Comisión Nacional
de Hidrocarburos

Opinión Técnica respecto de la modificación del Anexo 1 de la Asignación A-0308-2M-Campo Sihil

Mayo, 2023

Figura 3. Polígonos resultantes de la propuesta de reconfiguración de la Asignación.

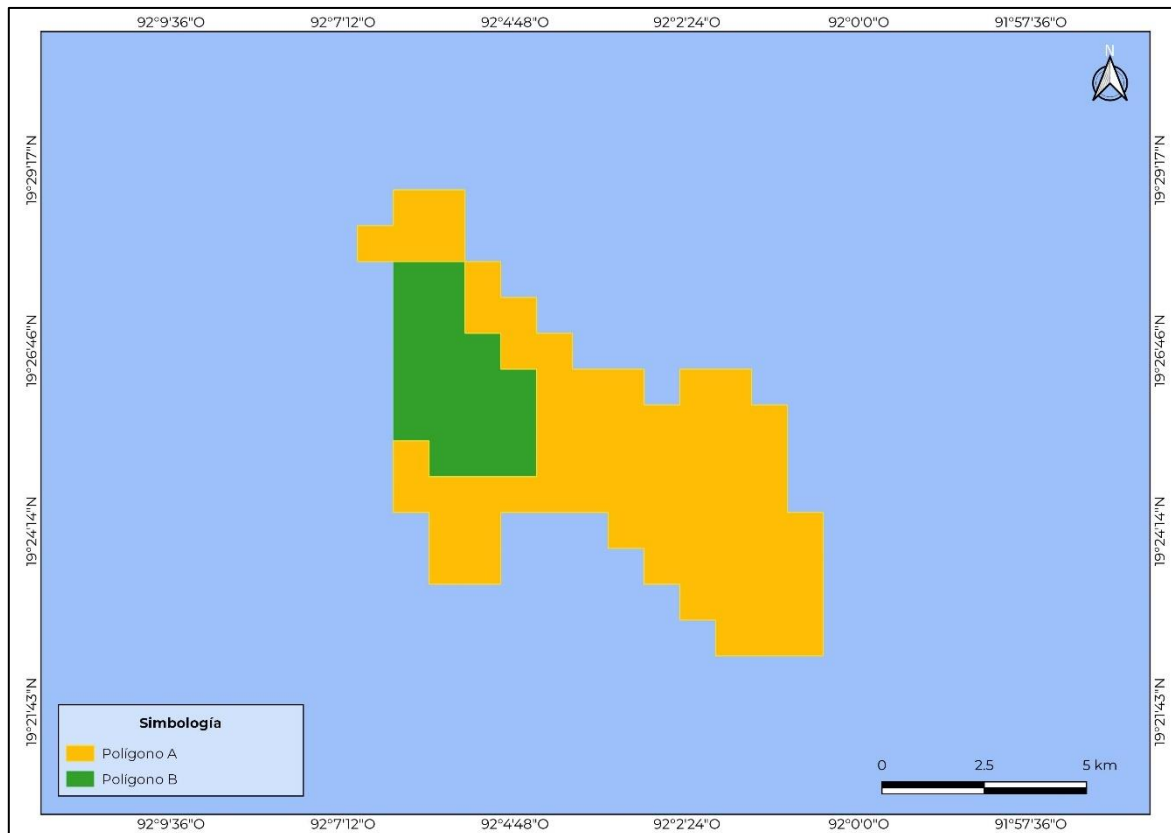
Asimismo, en la Figura 3 se muestra el área de cada polígono que el Asignatario identifica para la reconfiguración del Área de Asignación relacionada con el Anexo 1 del Título de Asignación A-0308-2M-Campo Sihil.

Figura 12. Traslape de Asignaciones.
 (Fuente: Comisión con la información entregada por SENER).

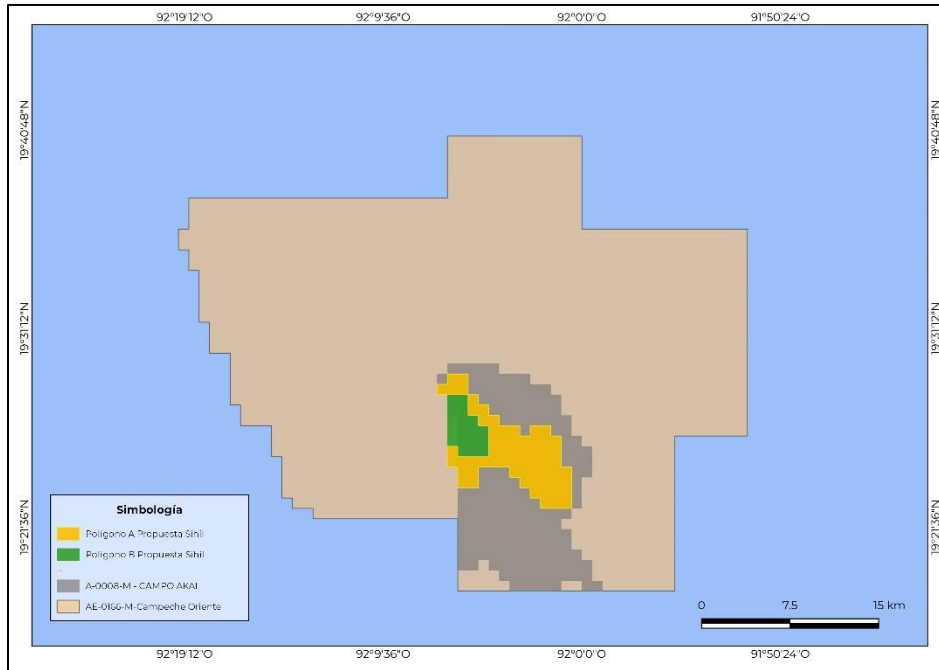
En la Figura 12 se puede observar que la propuesta de reconfiguración de la Asignación A-0308-2M-Campo Sihil mantiene un traslape superficial con la Asignaciones AE-0166-M-Campeche Oriente y A-0008-2M-Campo Akal.

- Respecto a la localización de los prospectos Sihil-101 EXP y Sihil-201 EXP, es de recalcar que la Asignación A-0008-2M-Campo Akal dentro de sus derechos posee el nivel Jurásico Superior Kimmeridgiano sin limitación alguna que se observe en el mismo Título, por lo que en caso de llevar a cabo la perforación de los prospectos mencionados al amparo de una futura modificación al Plan de Exploración de la Asignación AE-0166-M-Campeche Oriente, se deberá sustentar el carácter exploratorio de sus objetivos, así como demostrar que no se encuentran realizando actividades de exploración en las áreas donde se tienen las actividades de extracción dentro del campo a nivel Jurásico Superior Kimmeridgiano de la Asignación A-0008-2M-Campo Akal, de lo contrario se verían empalmados los objetivos geológicos, con lo que se impediría la perforación de los prospectos Sihil-101 EXP y Sihil-201 EXP, por lo que se recomienda realizar la modificación al Título de la Asignación A-0008-2M-Campo Akal para evitar el traslape de los objetivos.

Figura 15. Propuesta de configuración del área de la Asignación A-0308-2M-Campo Sihil. (Fuente: Comisión con la información entregada por SENER).

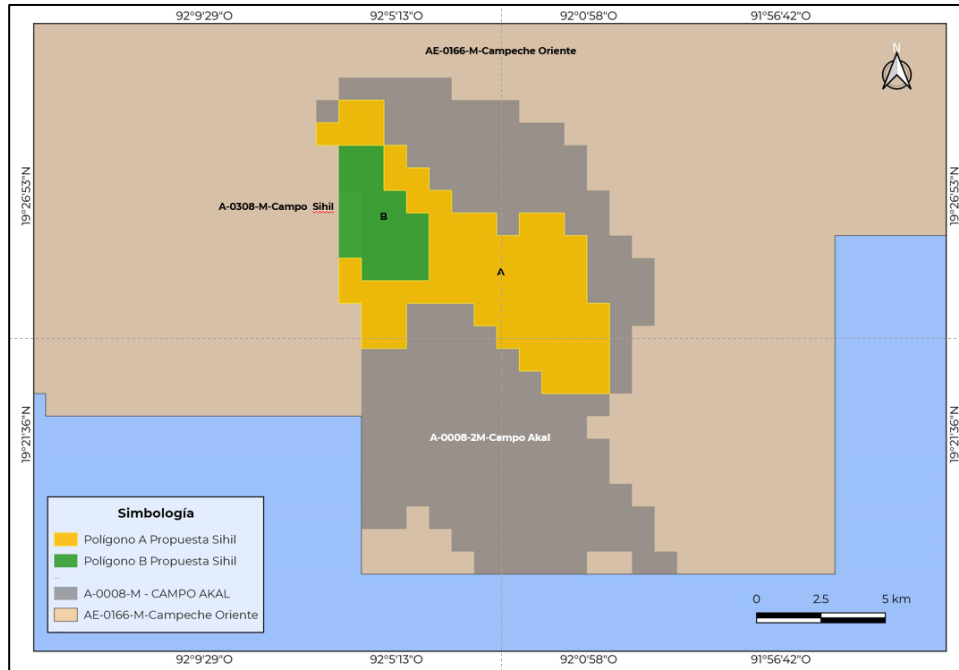
En consecuencia, de la evaluación realizada, se propone al Órgano de Gobierno emitir opinión respecto de la modificación del Anexo 1 Ubicación y Área de Asignación del Título de la Asignación A-0308-2M-Campo Sihil (en sus apartados Superficie y Profundidad) misma que, resulta técnicamente factible en virtud de lo siguiente:

- La reserva identificada por el Asignatario queda contenida dentro de la propuesta de modificación de la Asignación A-0308-2M-Campo Sihil.
- Los pozos perforados quedan contenidos dentro de la propuesta de la reconfiguración del Área de Asignación.
- La infraestructura utilizada para el manejo de la producción actual y con potencial futuro, queda contenida en la propuesta de la reconfiguración del Área de Asignación.
- La actividad física considerada por el Asignatario queda contenida dentro de la propuesta de reconfiguración y conforme a las propiedades geofísicas del Campo Sihil.
- En relación con la propuesta en el apartado de “Profundidad” del Anexo 1 de la Asignación A-0308-2M-Campo Sihil, el orden de las edades a establecer sea en orden estratigráfico de antigüedad creciente.

Derivado de lo anterior, en la Figura 15 y en la Tabla 9 a manera esquemática se muestran la propuesta de reconfiguración superficial y reconfiguración en profundidad de la Asignación A-0308-2M-Campo Sihil.
